## 第5章 計画段階配慮事項ごとに調査、予測及び評価の結果をとりまとめたもの並びに配慮書についての環境保全の見地からの意見の概要及び事業者の見解

### 5-1 計画段階配慮事項ごとに調査、予測及び評価の結果をとりまとめたもの

表 5-2-3-2(14) 行政機関からの意見と事業者の見解（地方自治体）

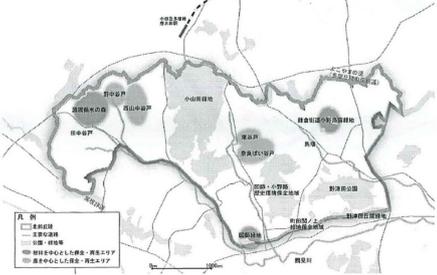
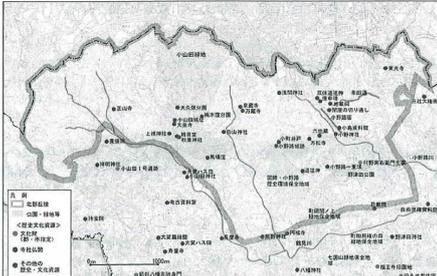
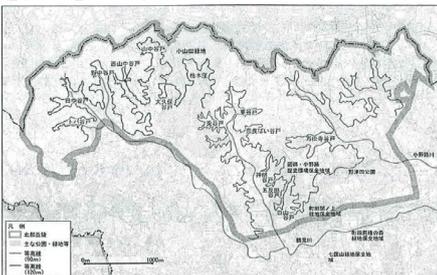
行政機関からの意見	事業者の見解
<p>○ 北部丘陵域には、豊かな自然環境と多くの歴史文化資源があり、環境及び景観に影響が出ないようにしていただきたい。特に、下図-1に示す6箇所のみとまとった緑の地区は貴重な地区であるため、影響の無いように更なる配慮をいただきたい。</p>  <p>図-1 6つの重要な緑のまとめり</p>  <p>【参考】北部丘陵域の歴史・文化資源</p>  <p>【参考】北部丘陵域の谷戸の分布</p>	<p>北部丘陵地域はトンネル構造となるため、環境に及ぼす影響は小さいと考えていますが、やむを得ず立坑を設置する場合には、適切な対処を行います。</p>
<p>(環境配慮書 第6章 6-1) ○ 大気質について 配慮書表6-1-5のとおり、工事の建設機械・資材運搬等の車両に起因する粉塵・排出ガス、また、供用開始後の車上電源のガスタービン発電装置由来の換気施設からの排出ガスにより、公害発生のおそれがあるため、配慮書6-5に掲げた事項等、公害防止上必要な措置を講じ、関係諸法令を遵守されたい。</p>	<p>今後の環境影響評価手続きの中で調査、予測・評価を行い、必要に応じて粉塵の飛散防止等の保全措置を講じます。なお、車上電源については、ガスタービンによらない誘導集電方式を採用することとしたため排出ガスは発生しません。</p>
<p>○ 騒音について 配慮書表6-1-9のとおり、工事の建設機械・資材運搬等の車両に起因する騒音、また、供用開始後の換気施設の稼働騒音により、公害発生のおそれがあるため、配慮書表6-1-10に掲げた事項等、公害防止上必要な措置を講じ、関係諸法令を遵守されたい。</p>	<p>今後の環境影響評価手続きの中で調査、予測・評価を行い、工事中は必要に応じて、防音シートや低騒音型建設機械の使用等の保全措置を講じます。</p>
